EXAMINER'S OFFICE LETTER

**"LIQUID CRYSTAL DISPLAY PANEL AND METHOD FOR MANUFACTURING
THE SAME"**

Patent Application No.2001-378229

This Office Action is final to notify the reason for refusal caused by the amendments made in response to the first Office Action.

第3図

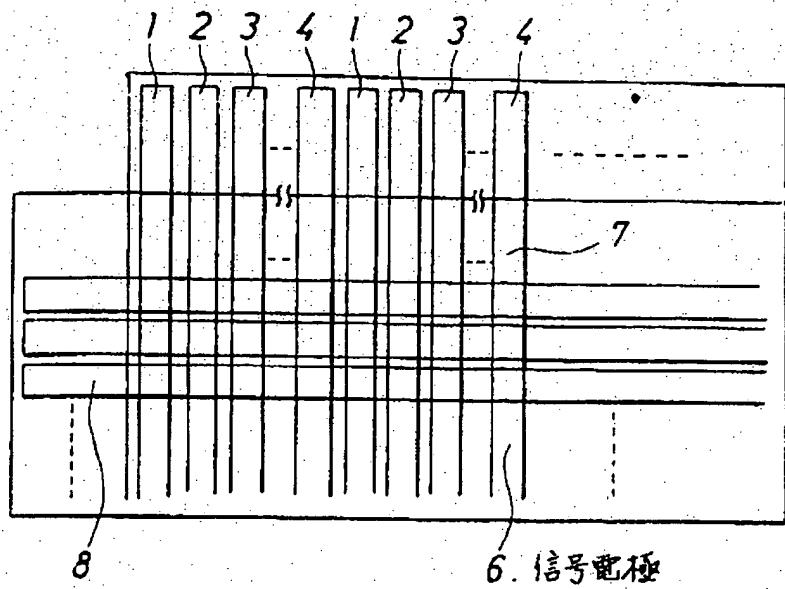
Reference 4 (particularly, refer to a second embodiment and Fig. 3) describes a technical matter for "arranging one electrode terminal connected with one signal line parallel to the other electrode terminal connected with the other signal line through the extended direction of the other signal line, in case of defining adjacent signal electrodes as one set".

引用文献4には、「隣接する信号電極を一組とし、一方の信号線に接続される電極端子を他方の信号線に接続された電極端子と他方の信号線の延長方向に沿って平行に配置」する技術事項が記載されている(特に、〔実施例2〕、第3図参照)。
